**STAVEBNĚ TECHNOLOGICKÝ PROJEKT
NOVÝ BYTOVÝ DŮM CHODOVEC**

GEMMA – OBJEKT 9

**1. POSOUZENÍ PŘEDANÉ PROJEKTOVÉ
DOKUMENTACE A JEJÍ DOPLNĚNÍ**

**DIPLOMOVÁ
PRÁCE
STAVEBNĚ TECHNOLOGICKÝ PROJEKT
NOVÝ BYTOVÝ DŮM CHODOVEC
GEMMA – OBJEKT 9
1. POSOUZENÍ PŘEDANÉ PROJEKTOVÉ
DOKUMENTACE A JEJÍ DOPLNĚNÍ
2021
BC. PAVLA
KŘIVÁNKOVÁ
VEDOUCÍ DIPLOMOVÉ PRÁCE:
ING. TOMÁŠ VÁCHAL, PH.D., ARQUITECTO
TÉCNICO**

o C.1 Koordinační situační výkres

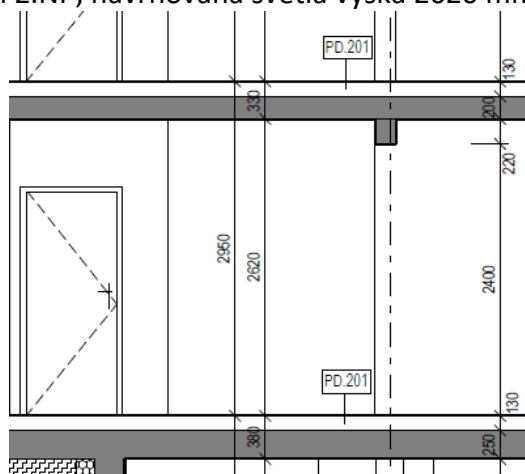
Daný výkres není kompletní, neobsahuje tyto části:

n) vyznačení geotechnických sond

q) odstupové vzdálenosti včetně vymezení požárně nebezpečných prostorů, přístupové komunikace a nástupní plochy pro požární techniku a zdroje požární vody

Obr. č. 1 Řez bytovým domem - 2.NP, převzato z projektové dokumentace

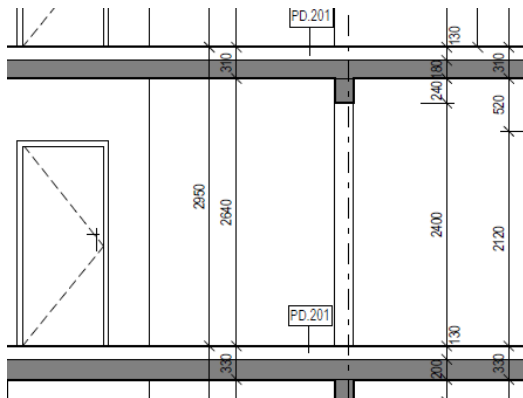
- Podlaží 2.NP, navrhovaná světlá výška 2620 mm

Průřezy konstrukcí doplněný o odchylky hrubých ŽB konstrukcí dle

ČSN EN 13670 (pro betonové mazaniny):

- Spodní ŽB stropní deska tl. 250 mm – rovinnost horního líce 15 mm/2 m ($\pm 7,5$ mm/2 m) pro nehlazený povrch
- Konstrukční výška – úroveň horního líce sousedních stropů u podpor ± 20 mm (tedy i odchylka konstrukční výšky ± 20 mm)
- Horní ŽB stropní deska tl. 200 mm – průřez stropní desky ± 12 mm + rovinnost spodního líce stropní desky 9 mm/2 m ($\pm 4,5$ mm/2 m) pro bedněný povrch, celkem je odchylka 16,5 mm

Z toho vyplývá, že celková odchylka konstrukční výšky hrubých ŽB konstrukcí po započtení odchylek stropních desek je ± 44 mm.

Průřezy podlah doplněný o odchylky podlah dle ČSN EN 13670 (pro betonové mazaniny) a ČSN 74 4505 (pro podlahy):

- Podlaha tl. 130 mm (tepelná izolace 45 mm + kročejová izolace 30 mm + separační vrstva + anhydritový litý potěr 40 mm + pružná vložka tl. 3 mm + plovoucí podlaha tl. 8 mm) – rovinnost povrchu hrubých podlah z betonových mazanin (ČSN EN 13670) 9 mm/2 m ($\pm 4,5$ mm/2 m) + odchylka celkové tloušťky nosné vrstvy podlahy (ČSN 74 4505) – 0 %/ +20 % z navržené tloušťky (pro tl. 54 mm - 0 mm /+11 mm)

Z toho vyplývá, že celková odchylka světlé výšky místnosti po započtení odchylek hrubých ŽB konstrukcí (± 44 mm) + odchylek hrubé podlahy (-4,5 mm/+15,5 mm) je -59,5 mm/+48,5 mm. Pokud odečtem tyto hodnoty od navrhované světlé výšky 2620 mm, nevyhoví nám navrhovaná světlá výška požadavku min. světlé výšky 2600 mm.

Navrhují zvětšit světlou výšku na 2700 mm, která vyhovuje Pražským stavebním předpisům. Výkresy viz. Výřez řezu A-A', Výřez řezu B-B'.

Obr. č. 2 Řez bytovým domem - 3.NP, převzato z projektové dokumentace

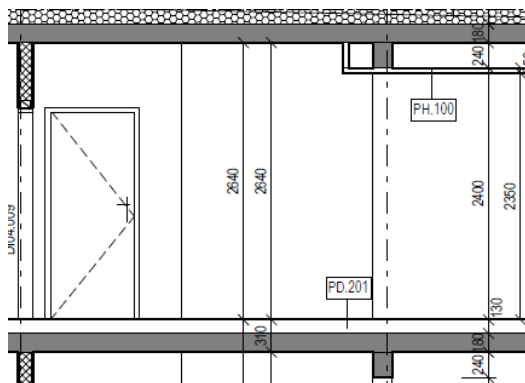
- Podlaží 3.NP, navrhovaná světlá výška 2640 mm

Průřezy konstrukcí doplněný o odchylky hrubých ŽB konstrukcí dle ČSN EN 13670 (pro betonové mazaniny):

- Spodní ŽB stropní deska tl. 200 mm – rovinnost horního líce 15 mm/2 m ($\pm 7,5$ mm/2 m) pro nehlazený povrch
- Konstrukční výška – úroveň horního líce sousedních stropů u podpor ± 20 mm (tedy i odchylka konstrukční výšky ± 20 mm)
- Horní ŽB stropní deska tl. 180 mm – průřez stropní desky ± 12 mm + rovinnost spodního líce stropní desky 9 mm/2 m ($\pm 4,5$ mm/2 m) pro bedněný povrch, celkem je odchylka 16,5 mm

Z toho vyplývá, že celková odchylka konstrukční výšky hrubých ŽB konstrukcí po započtení odchylek stropních desek je ± 44 mm.

Průřezy podlah doplněný o odchylky podlah dle ČSN EN 13670 (pro betonové mazaniny) a ČSN 74 4505 (pro podlahy):

- Podlaha tl. 130 mm (tepelná izolace 45 mm + kročejová izolace 30 mm + separační vrstva + anhydritový litý potěr 40 mm + pružná vložka tl. 3 mm + plovoucí podlaha tl. 8 mm) – rovinnost povrchu hrubých podlah z betonových mazanin (ČSN EN 13670) 9 mm/2 m ($\pm 4,5$ mm/2 m) + odchylka celkové tloušťky nosné vrstvy podlahy (ČSN 74 4505) – 0 %/ +20 % z navržené tloušťky (pro tl. 54 mm)

- 0 mm /+11 mm)

Z toho vyplývá, že celková odchylka světlé výšky místnosti po započtení odchylek hrubých ŽB konstrukcí (± 44 mm) + odchylek hrubé podlahy (-4,5 mm/+15,5 mm) je -59,5mm/+48,5 mm. Pokud odečtem tyto hodnoty od navrhované světlé výšky 2640 mm, nevyhoví nám navrhovaná světlá výška požadavku min. světlé výšky 2600 mm.

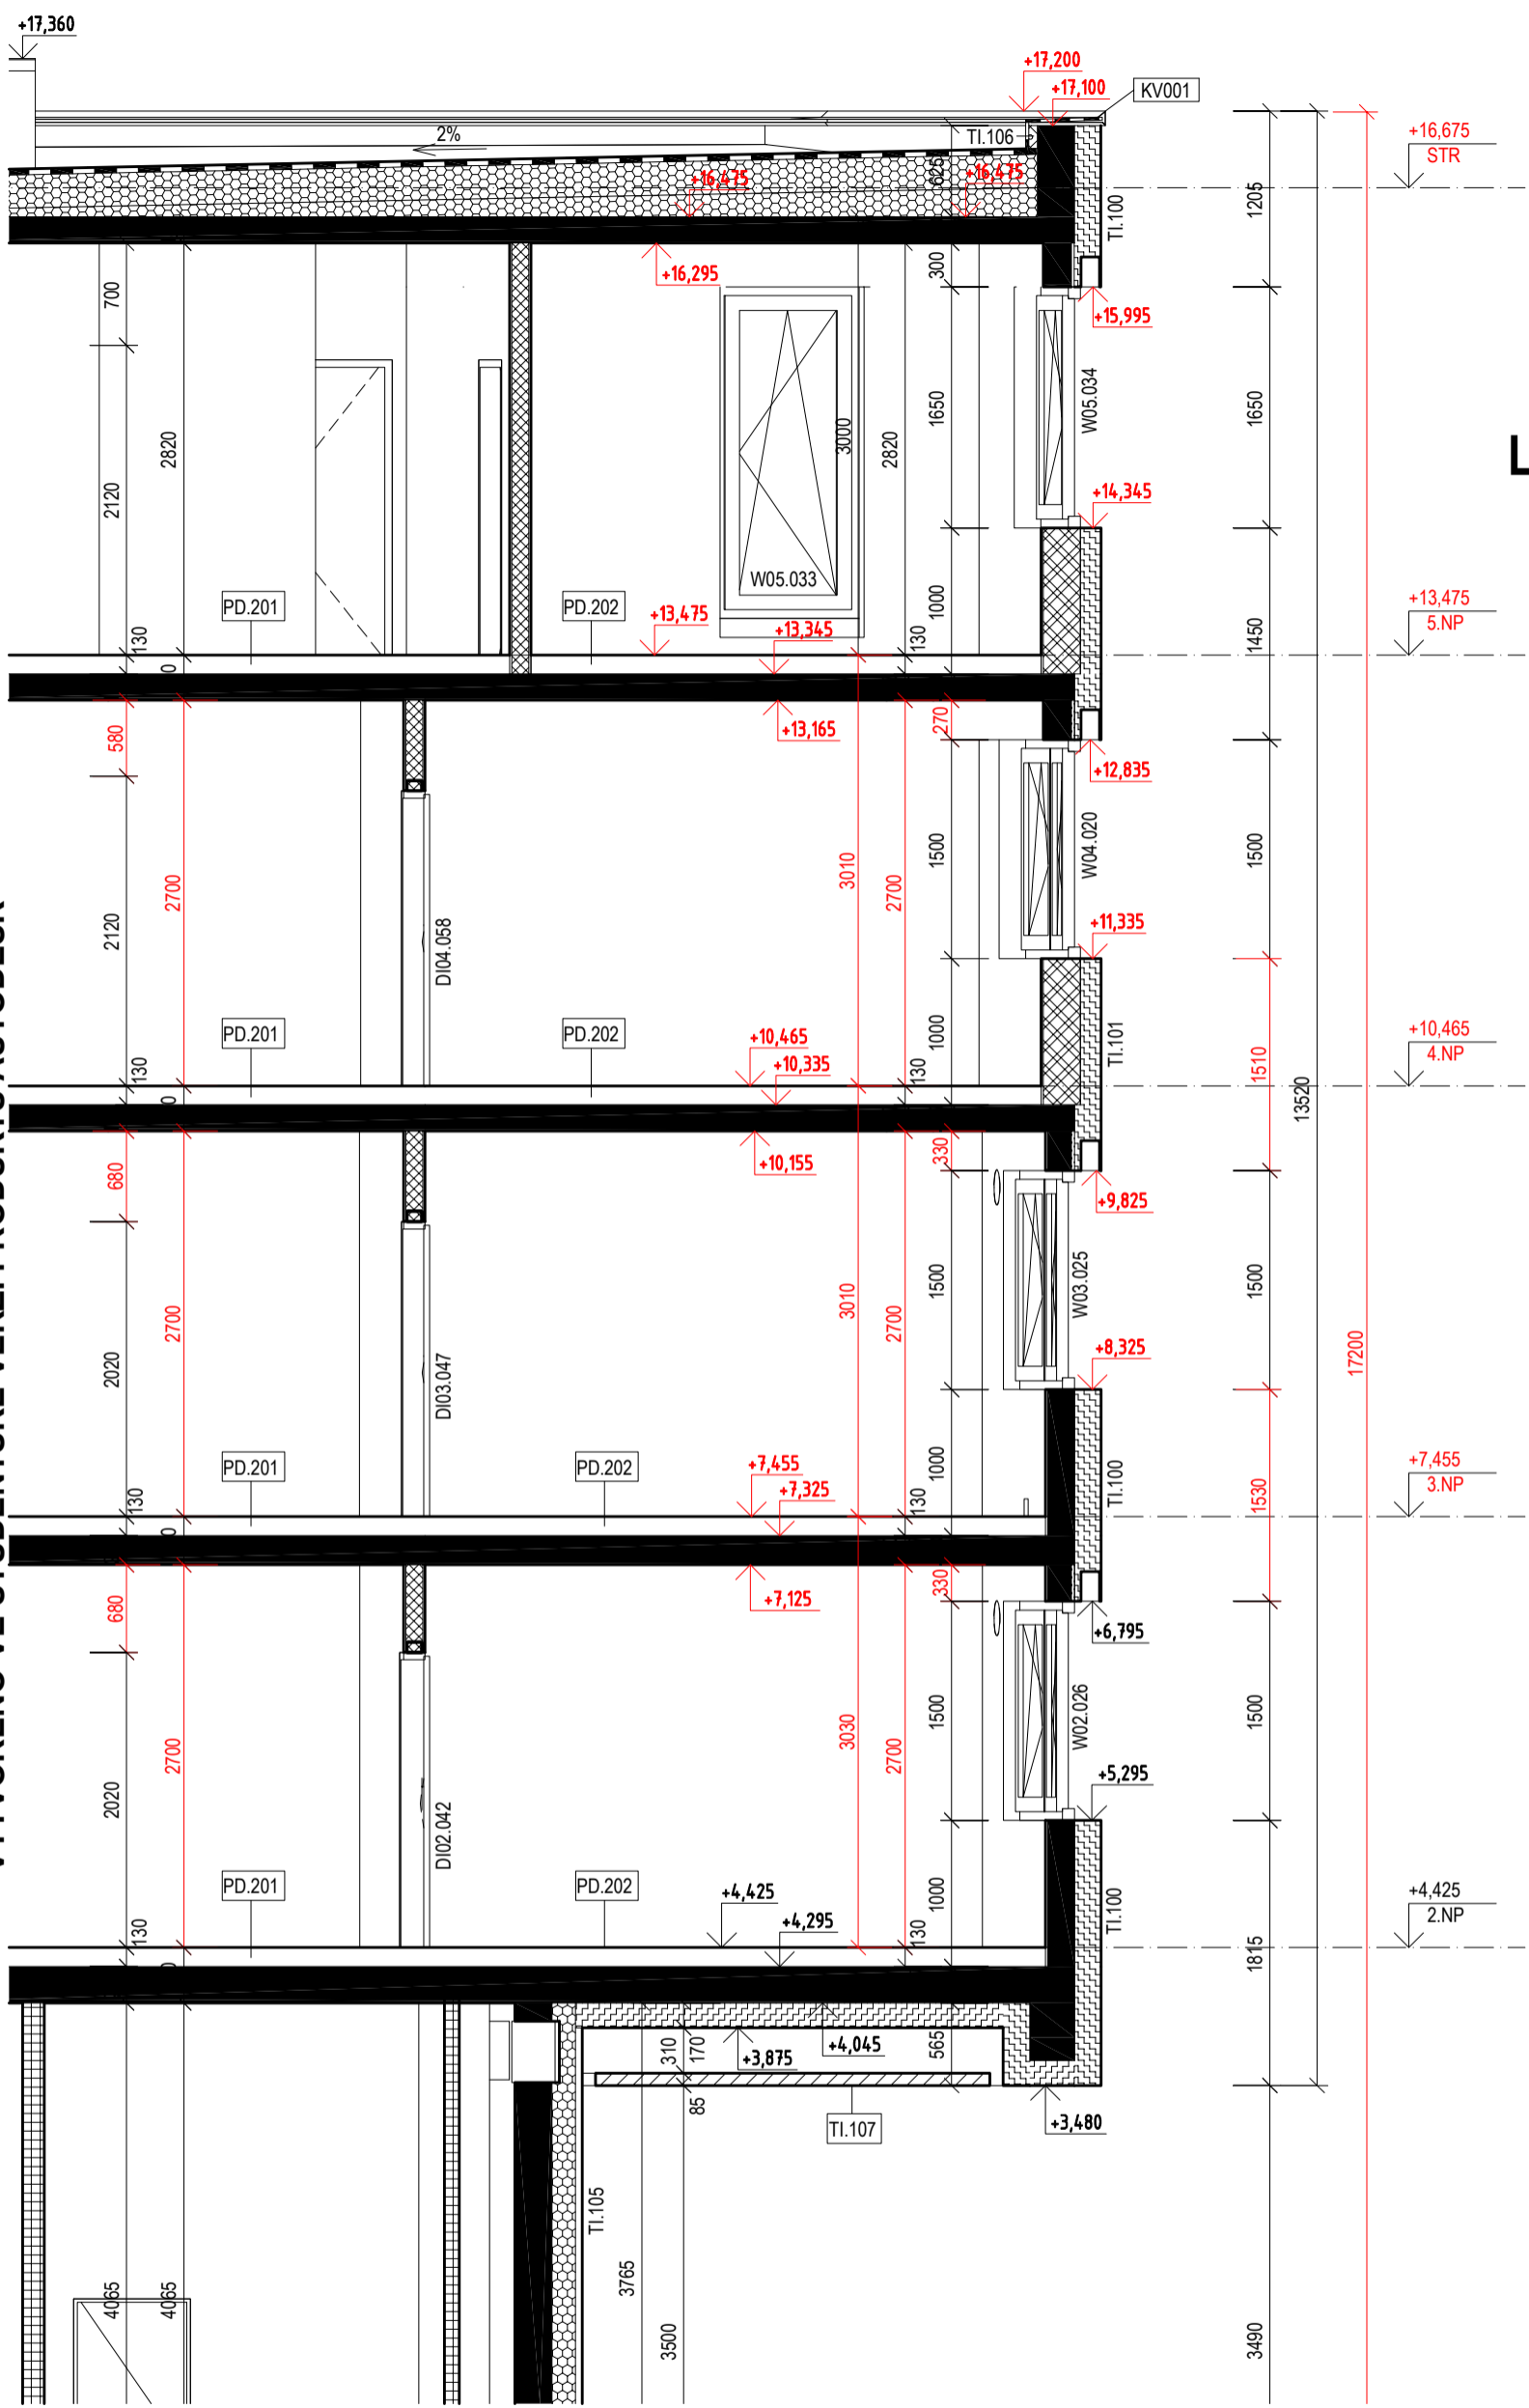
V dokumentaci je navržena světlá výška obytných místností v 2.NP 2620 mm. V 3.NP a 4.NP je navržena světlá výška obytných místností 2640 mm. Dle Pražských stavebních předpisů s aktualizovaným odůvodněním 2018, sice stavba splňuje požadavek na světluou výšku 2600 mm, ovšem bez započítaných možných odchylek okolních konstrukcí.
